改善箇所説明図

不具合の内容

改善の内容

油圧配管
不適合発生部位

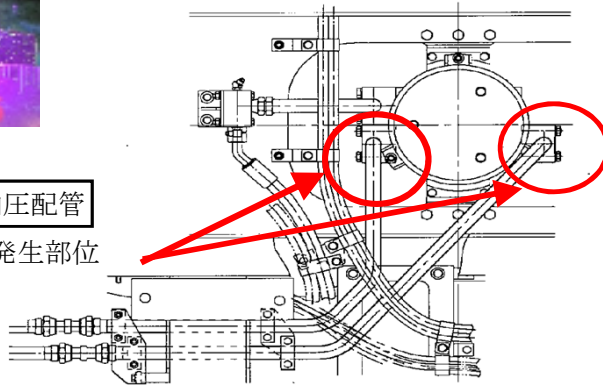
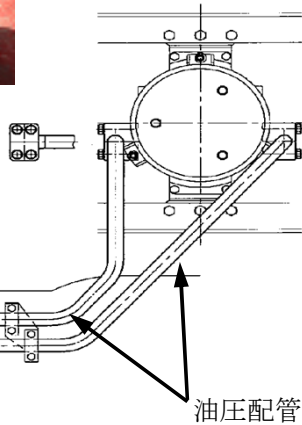
動力伝達装置の油圧配管（走行用）において、油圧配管の形状及び配策が不適切なため、油圧脈動による応力を繰り返し受けることで当該配管に亀裂を生じ、当該亀裂部から作動油が漏れる場合がある。そのため、そのままの状態で使用を続けると、最悪の場合、亀裂が進行することで油圧配管が折損し、作動油による動力の伝達が出来なくなることで走行不能となるおそれがある。

全車両、油圧配管を対策品に交換し、配管固定用クランプを追加する。

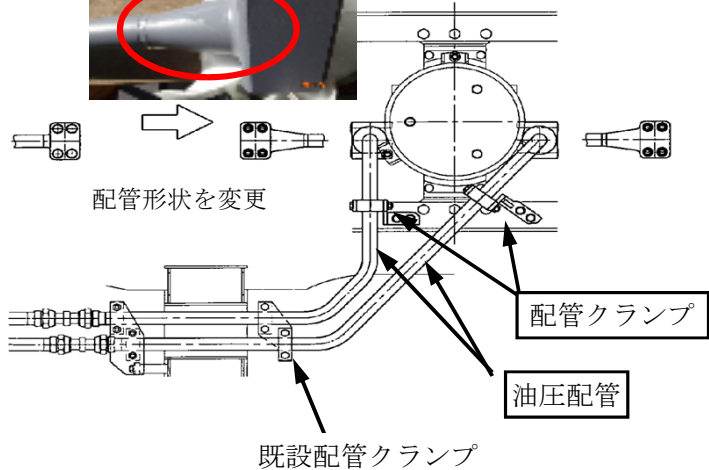
対策前

対策後
